Commissione Tecnica di Verifica dell'Impatto Ambientale – VIA e VAS

**Parere n. 2875 del 16/11/2018**

<b>Progetto</b>	<p align="center"><b>Verifica di Ottemperanza</b></p> <p align="center"><b>Aeroporto "Marco Polo" di Venezia Tessera – prescrizione A)</b></p> <p align="center"><b>2 del DEC/VIA/9 del 19.01.2016</b></p> <p align="center"><b>[VIP 4104]</b></p>
<b>Proponente</b>	<b>ENAC</b>

Vista dell'intervento (blu = terminal aeroportuale, rosso = area nord air side, giallo = area ovest land side)

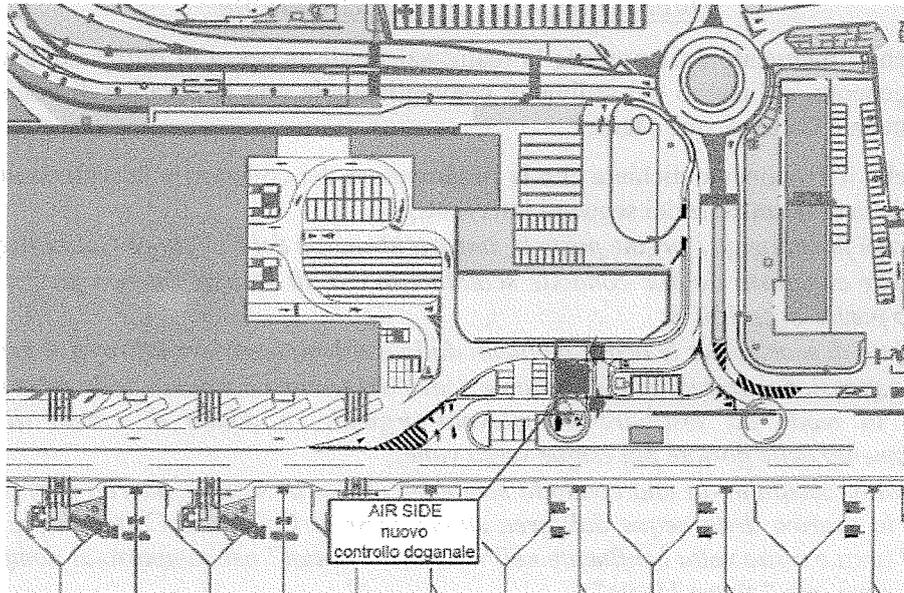
**PRESO ATTO** che in merito all'intervento 1.04 il Proponente dichiara che: "Vista l'adiacenza degli interventi di ampliamento del terminal aeroportuale viene necessariamente individuata un'area di accantieramento remoto che accoglie tutte le attività di coordinamento dell'impresa e della direzione lavori oltre alle tradizionali funzioni. Nelle aree adiacenti ai due principali interventi saranno realizzate delle aree di accantieramento limitrofe, necessarie per rispondere all'esigenza di avere un'area operativa in adiacenza alle opere da realizzare";

Zona di intervento

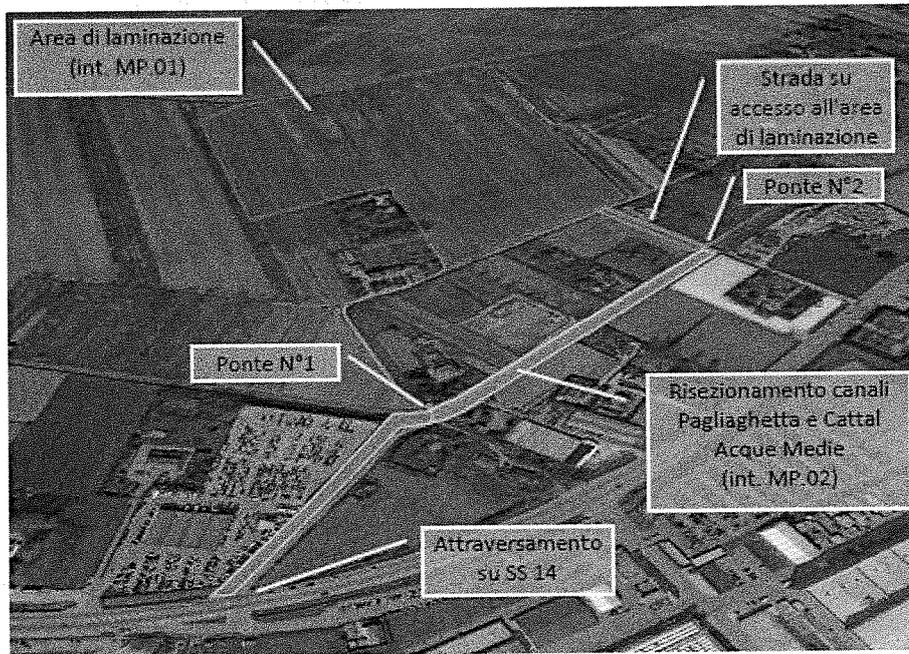
**PRESO ATTO** che l'intervento 5.01 prevede la realizzazione di un'opera di mitigazione ambientale delle portate di piena generate all'interno del sedime, e convogliate alla rete idrografica di bonifica attraverso i collettori Pagliaghetta e Cattal Acque Medie;

VALUTATA sufficientemente chiara la localizzazione e la tipologia degli interventi

Localizzazione aree di lavoro interventi Fase II

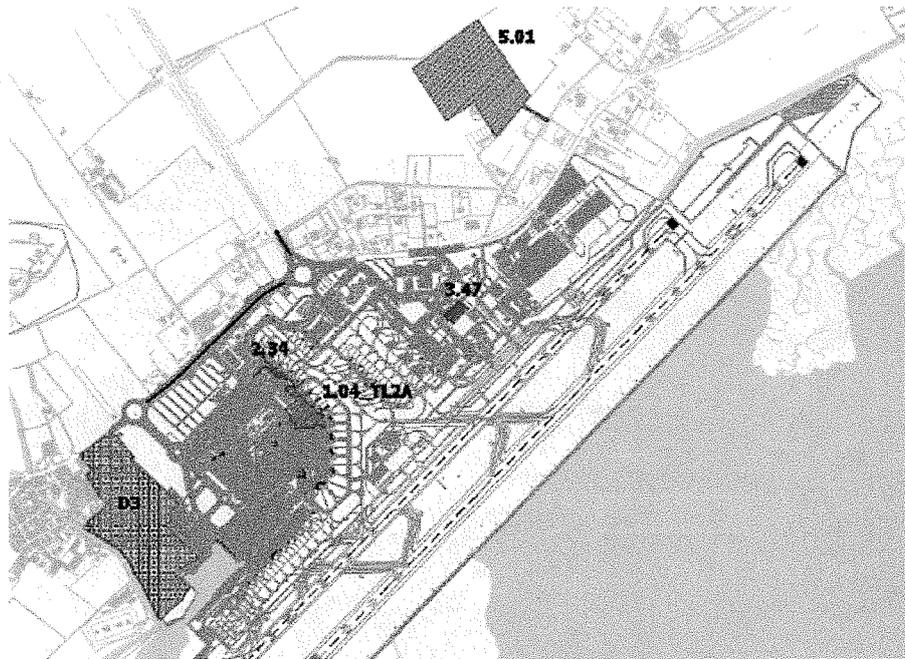
CONSIDERATA condivisibile l'affermazione del Proponente dove dichiara che “... dal punto di vista degli impatti, il sedime aeroportuale rappresenta una singolarità, sia per la distanza significativa da qualunque ricettore, sia per la presenza di inquinamento acustico conseguente all'esercizio dell'aeroporto molto superiore a quello che può produrre un cantiere in lavorazione ...”;

**VALUTATA** sufficientemente chiara e condivisibile la localizzazione dei cantieri operativi

Figura 6-1 Deposito temporaneo fase 2

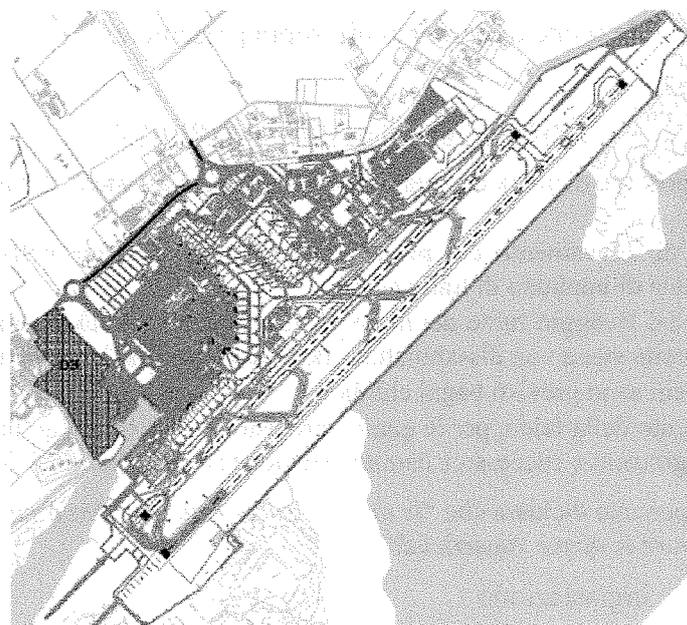
**PRESO ATTO** che per gli interventi di Fase II il Proponente identifica un unico deposito temporaneo D3, per tutte le aree di lavoro;

VALUTATA chiara e condivisibile la localizzazione del deposito temporaneo D3 rispetto alle esigenze di Fase II;

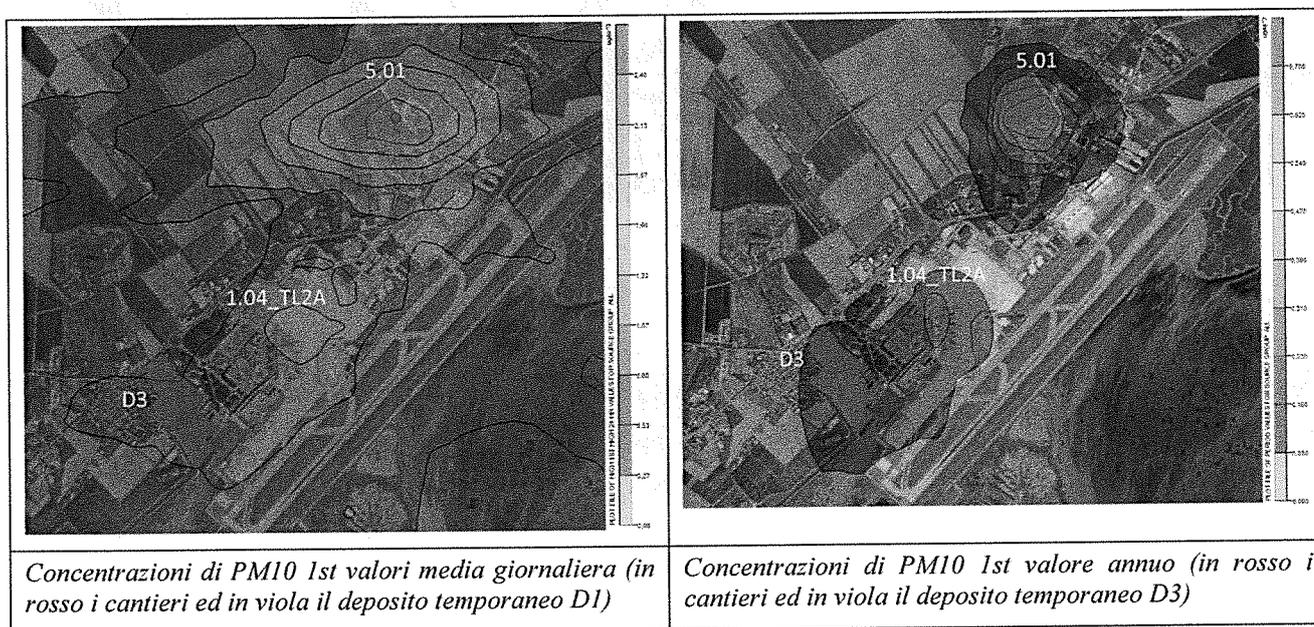
**PRESO ATTO** che i risultati delle simulazioni relative al parametro PM10 ( $\mu\text{g}/\text{m}^3$ ) dei cantieri considerati e del deposito D3 sono rappresentati nelle immagini seguenti (in rosso i cantieri, in viola D3) che “... sono riferite alla maglia dei 1° valori più alti. Tale maglia considera non una configurazione di un giorno reale, ma il massimo valore registrato su ogni punto della maglia durante l'intera annualità. Ciò costituisce un ulteriore elemento di cautela nell'analisi ...”;

**CONSIDERATO** che dalle simulazioni effettuate emerge che i valori di concentrazione più alti – sia per il parametro “media giornaliera” che per il parametro “valori annui” - risultano localizzati in prossimità delle lavorazioni previste per l'intervento 5.01, in cui avvengono contemporaneamente più attività di scavo e riporto (il valore massimo sfiora rispettivamente  $2,3 \mu\text{g}/\text{m}^3$  e  $0,7 \mu\text{g}/\text{m}^3$ );

**SI VALUTA** corretta la conclusione del Proponente che, relativamente alla componente atmosfera, dichiara l'assenza di criticità prevedibili per i lavori di Fase II;

Curve di isolivello acustico cantiere nel periodo diurno

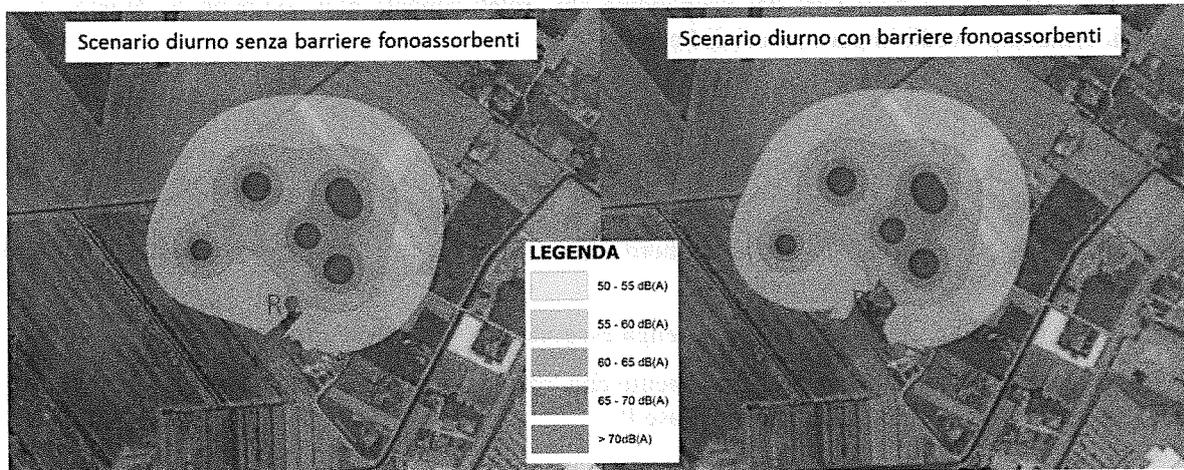
- per il periodo diurno : “... relativamente al cantiere più a sud, in cui avvengono le lavorazioni per la realizzazione dell'intervento 1.04\_TL2A Ampliamento Terminal – TL2A, non si riscontrano criticità in termini di rumore in quanto anche la curva dei 65 dB(A) ricade pressoché internamente al sedime aeroportuale, non interessando alcun ricettore sensibile. Per quanto riguarda invece i livelli di rumore generati dalle lavorazioni previste in corrispondenza dell'intervento 5.01 Opere idrauliche, la situazione risulta più critica, in quanto già l'area di per sé è situata esternamente dal sedime aeroportuale, in particolare in corrispondenza della classe III della zonizzazione acustica comunale

di Venezia. ... le curve dei 50 e 55 dB(A) interferiscono con un ricettore residenziale prossimo all'area di intervento, in particolare a sud ovest di questa. Nonostante da zonizzazione acustica il limite di immissione per la classe III risulta pari a 60 dB(A), per cautelare maggiormente il ricettore interferito si prevede l'installazione temporanea di barriere fonoassorbenti poste in modo idoneo al fine di mitigare l'esposizione del ricettore stesso all'inquinamento acustico generato dalle attività di cantiere ...";

- per il periodo notturno "caratterizzato esclusivamente dalle lavorazioni di demolizione della pavimentazione e dallo scavo in prossimità dell'intervento 1.04\_TL2A Ampliamento terminal - TL2A ... non si rilevano criticità, in quanto relativamente a tale intervento, come già visto per il periodo diurno, le curve di isolivello rientrano pressoché all'interno del sedime aeroportuale senza interferire con ricettori sensibili."

**CONSIDERATO** che, dalle simulazioni effettuate, emerge che il clima acustico indotto dalle lavorazioni nelle condizioni maggiormente critiche si mantiene inferiori ai limiti normativi;
